Referencia: Expediente: LAV0033-00-2016

Asunto: Comunicación Resolución No. 1323 del 07 de mayo de 2026

“Por la cual se decide una solicitud de modificación de licencia ambiental y se toman otras determinaciones”

Figura. Zonificación de manejo ambiental del UPME 01 de 2013 Subestación Norte 500 kV y Líneas de Transmisión Norte - Tequendama 500 kV y Norte - Sogamoso 500 kV – como primer refuerzo de red 500 kV del Área Oriental, tramo objeto de modificación

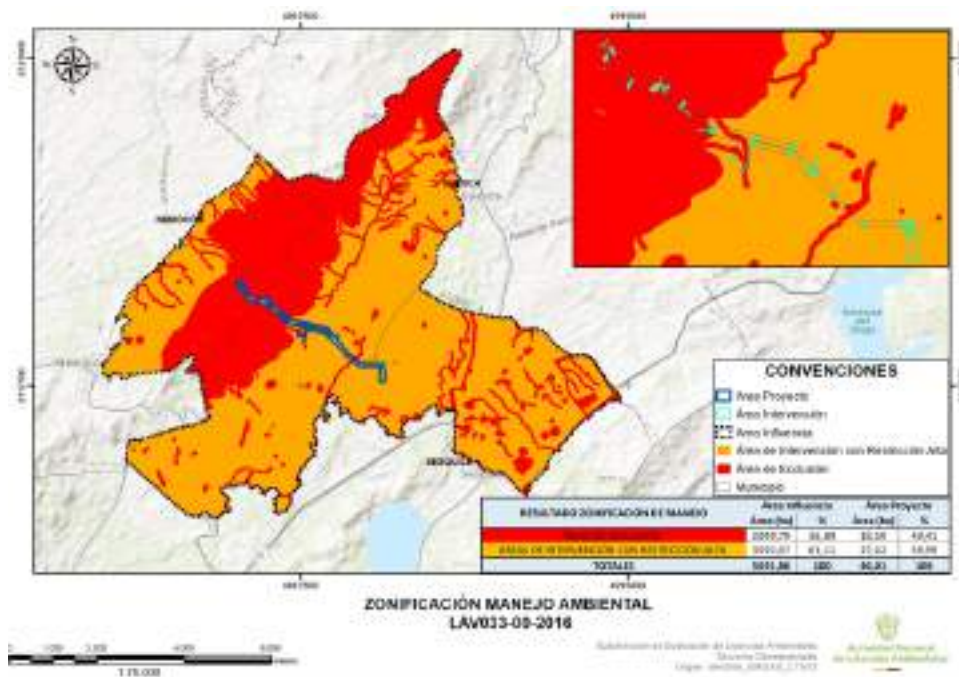
A continuación, se presenta la figura de la zonificación de manejo ambiental ajustada de acuerdo con las consideraciones de esta Autoridad Nacional para el proyecto UPME 01 de 2013 (Subestación Norte 500 kV y Líneas de Transmisión Norte - Tequendama 500 kV y Norte Sogamoso 500 kV) – como primer refuerzo de red 500 kV del Área Oriental, tramo objeto de modificación, la cual arrojó que el 40,41% del área proyecto, se encuentra en área de exclusión mientras el 59,59% restante, se localiza en áreas de intervención con restricción Alta como se observa en la siguiente Figura:
